TECHNISCHE INFORMATION

TI2919

SiLine GF / GF X-Serie

Neues schmales Warenfach

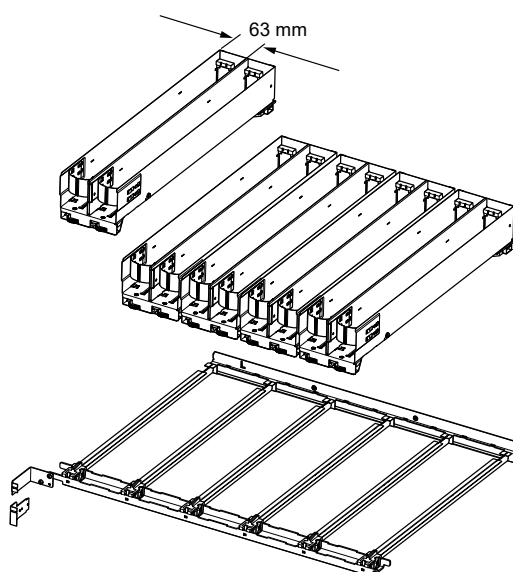
Im Zuge der Produktoptimierung wurde für den GF X-Serie und SiLine GF ein schmales Warenfach eingeführt. Dieses Warenfach hat eine max. Breite je Wahl von 63 mm und ermöglicht somit eine Wahl pro Ebene mehr für schmale dünne Produkte, wie z. B. 0,25 l Slim-Can oder 0,33 l Sleek-Can. Dadurch lässt sich die Sortenvielfalt und die Kapazität im Automaten erhöhen.

Bitte beachten Sie, dass das neue schmale Warenfach erst ab folgender Softwareversion unterstützt wird:
